大間原子力発電所審査資料	
資料番号	OM1-CA183-R00
提出年月日	2022年12月8日

敷地ごとに震源を特定して策定する地震動のうち内陸地殻内地震について

(コメント回答 その3)

(隆起再現断層による地震の地震動評価の方針)

隆起再現断層による地震に係る主な変更点(1/2)

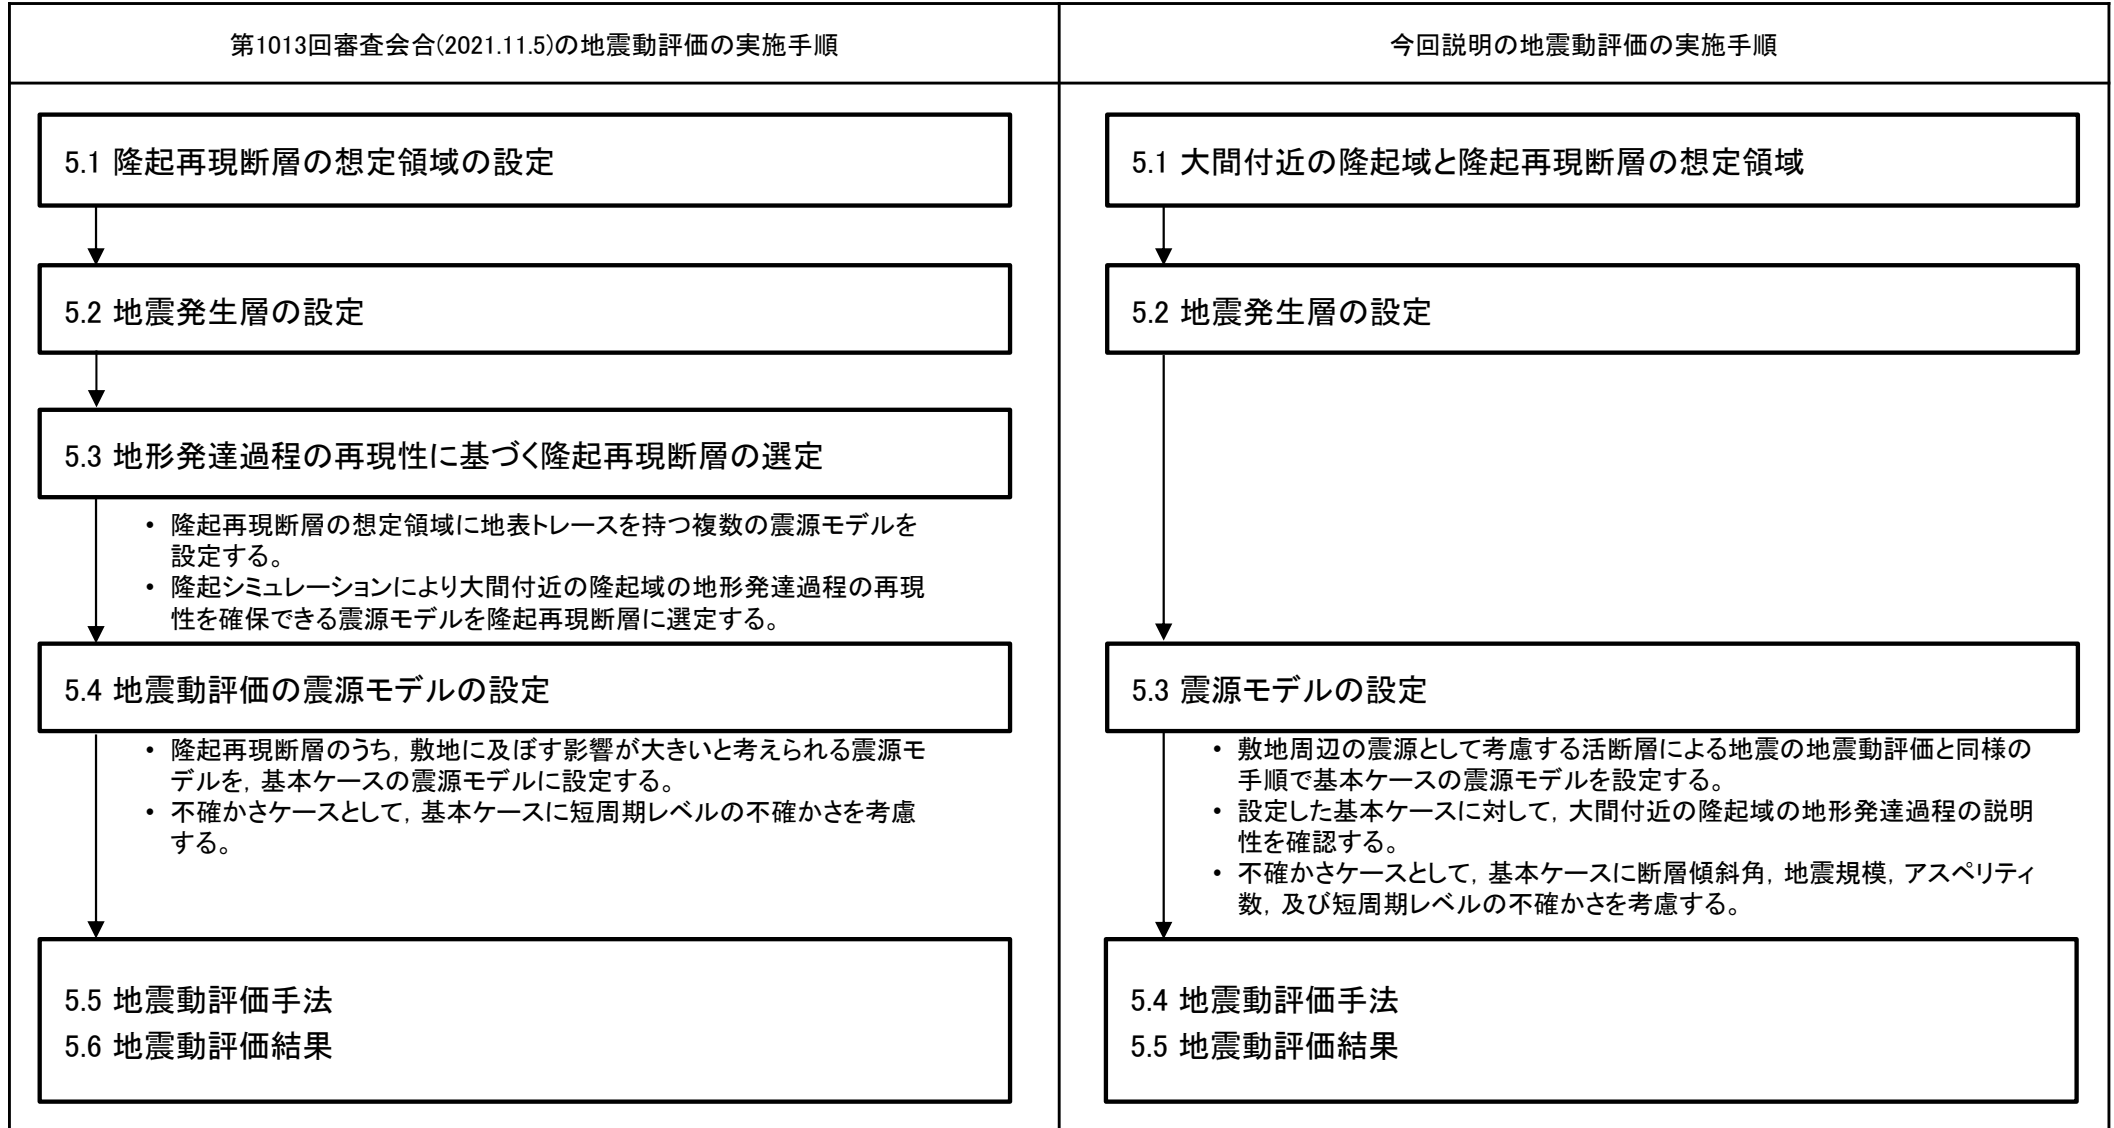
No.	項目	指摘時期	コメント内容	該当箇所	関連した修正箇所
S4-9	隆起再現断層による地震	第1013回会合 (2021.11.5)	隆起再現断層の隆起域再現性評価の地殻変動計算に、Okada(1992)の方法を用いているが、Mansinha and Smylie等の知見を用いた事例もある。手法の違いによる地殻変動量の差異の有無、及び地震に伴う地殻変動を説明するために行われた数値シミュレーションの事例を説明すること。	次回以降説明予定	—
S4-10	隆起再現断層による地震	第1013回会合 (2021.11.5)	隆起再現断層の震源モデルの設定について、地質的に設定した地表トレース3条、補間的に設定した地表トレース2条に対して、例えば断層位置、傾斜角、アスペリティ位置といったパラメータが隆起再現性に及ぼす影響度や傾向を分析して図示するなど、隆起が説明できる領域について、代表性・網羅性の観点から妥当性を説明すること。	P.26, P.27 [※]	—
S4-11	隆起再現断層による地震	第1013回会合 (2021.11.5)	隆起再現断層の隆起域再現性の評価基準に関して、「規模・配置の再現性」の評価基準1と、「隆起速度分布の再現性」の評価基準2に対する重み付けの考え方、評価基準の閾値の考え方を説明すること。		
S4-12	隆起再現断層による地震	第1013回会合 (2021.11.5)	今回提示された隆起再現断層の地震動評価結果に関して、西部断層のアスペリティと東部断層のアスペリティの敷地における地震動評価に対する寄与率を提示すること。	次回以降説明予定	—

- 今回は、地形発達過程の再現性に係る判定基準を明確に示すことは困難と判断し、敷地周辺の震源として考慮する活断層による地震の地震動評価と同様の手順で基本ケースの震源モデルを設定する。
 - 基本ケースの震源モデルは、「隆起再現断層の想定領域」に、その設定根拠とした古い地質構造等を考慮した複数の震源モデル候補を想定し、地震動の敷地に及ぼす影響を検討の上、選定する。
 - 審査ガイドに示される地形発達過程の検討については、基本ケースの震源モデルに対し隆起シミュレーションを実施し、その結果が大間付近の隆起域の特徴から大きく外れていないことをもって確認する。
- 不確かさケースの震源モデルの設定に当たっては、基本ケースの震源モデルに対し、断層傾斜角、地震規模、アスペリティ数、及び短周期レベルの不確かさを考慮する。

地形発達過程の説明性の確認方法

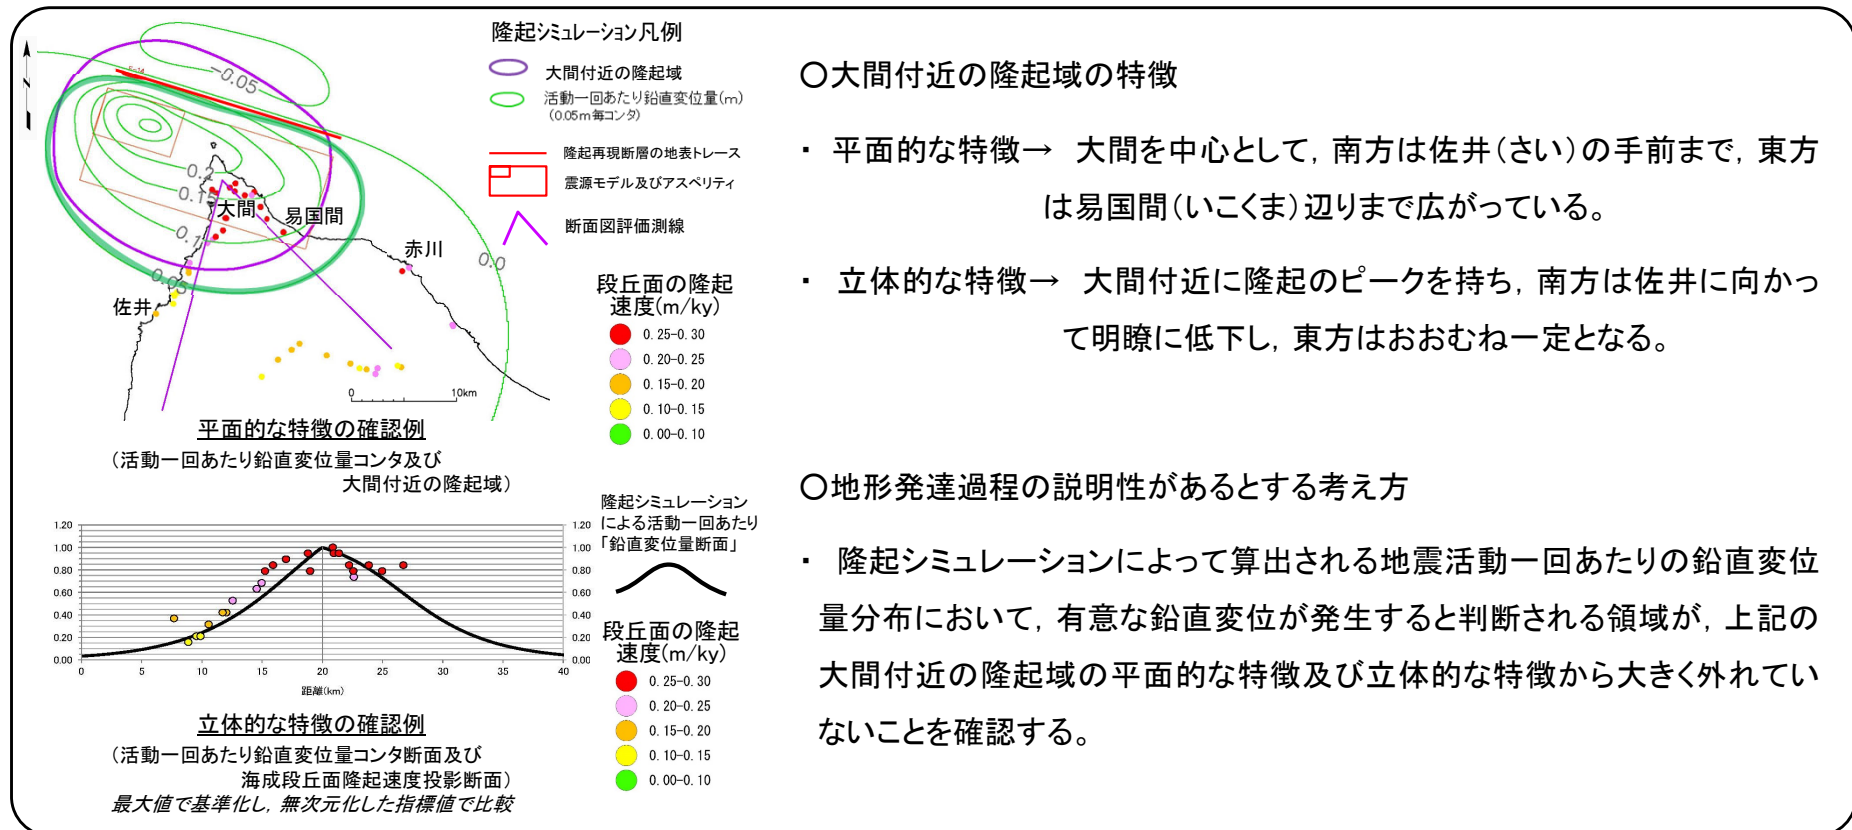
コメントNo.S4-10, S4-11

- 基本ケースとして選定された震源モデルについて、大間付近の隆起域における後期更新世以降の地形発達過程の説明性を確認する。
- 震源モデルによる地形発達過程の説明性は、隆起シミュレーション※によって算出される地震活動一回あたりの鉛直変位量分布が、大間付近の隆起域の特徴と大きく外れていないことをもって確認する。

③地形発達過程の説明性の確認 (2/2)

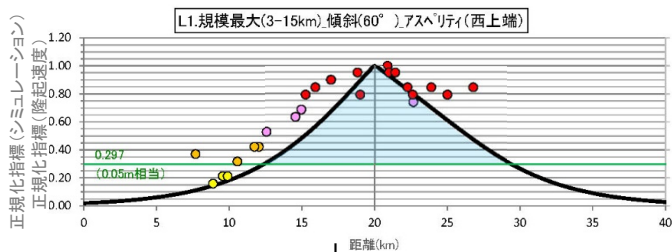
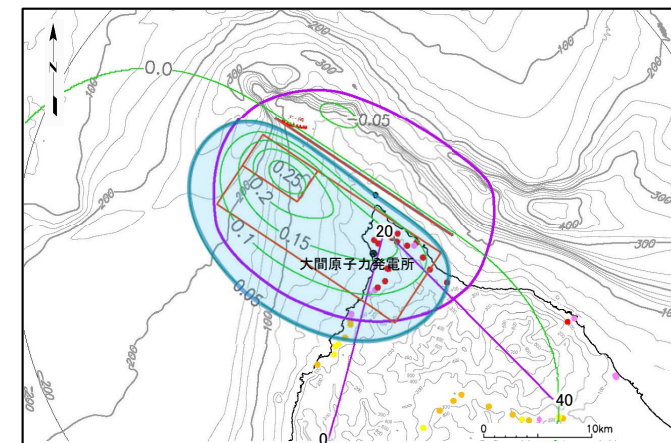
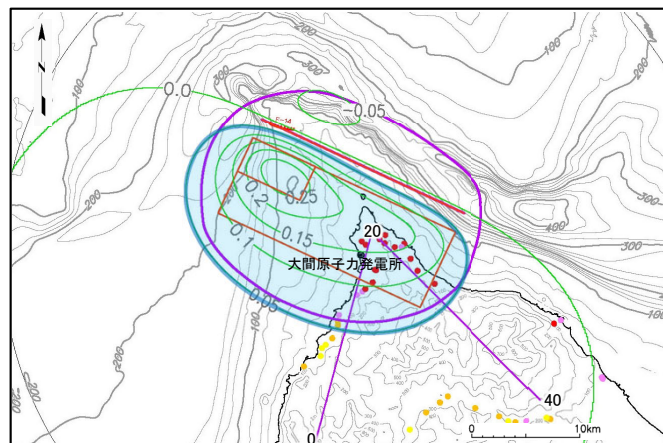
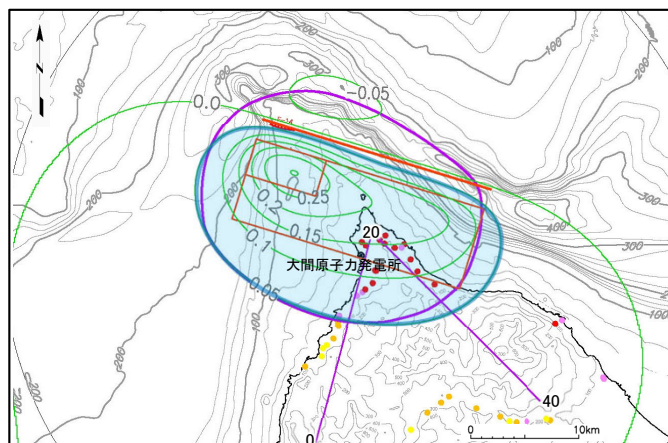
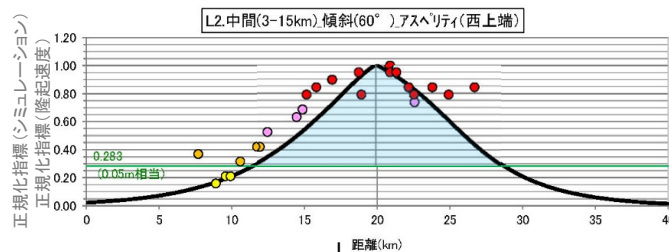
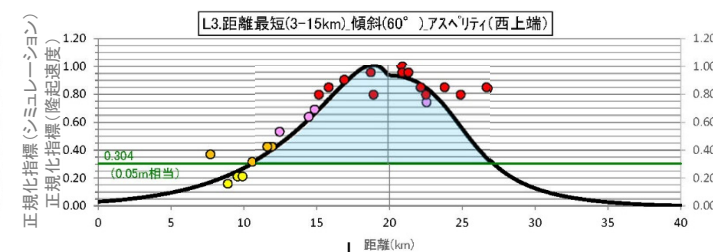
No.	項目	指摘時期	コメント内容
S4-10	隆起再現断層による地震	第1013回会合 (2021.11.5)	隆起再現断層の震源モデルの設定について、地質的に設定した地表トレース3条、補間的に設定した地表トレース2条に対して、例えば断層位置、傾斜角、アスペリティ位置といったパラメータが隆起再現性に及ぼす影響度や傾向を分析して図示するなど、隆起が説明できる領域について、代表性・網羅性の観点から妥当性を説明すること。
S4-11	隆起再現断層による地震	第1013回会合 (2021.11.5)	隆起再現断層の隆起域再現性の評価基準に関して、「規模・配置の再現性」の評価基準1と、「隆起速度分布の再現性」の評価基準2に対する重み付けの考え方、評価基準の閾値の考え方を説明すること。

- 基本ケースとして選定された震源モデルについては、隆起シミュレーションによって算出される地震活動一回あたりの鉛直変位量分布が、下記の目安により、大間付近の隆起域における後期更新世以降の地形発達過程を説明可能であることが確認される。
- (目安)地震活動一回あたりの鉛直変位量0.05mコンタ(有意な鉛直変位が発生すると判断される領域の境界となっている)に着目し、大間付近の隆起域の平面的な特徴及び断面的な特徴から大きく外れていないこと。
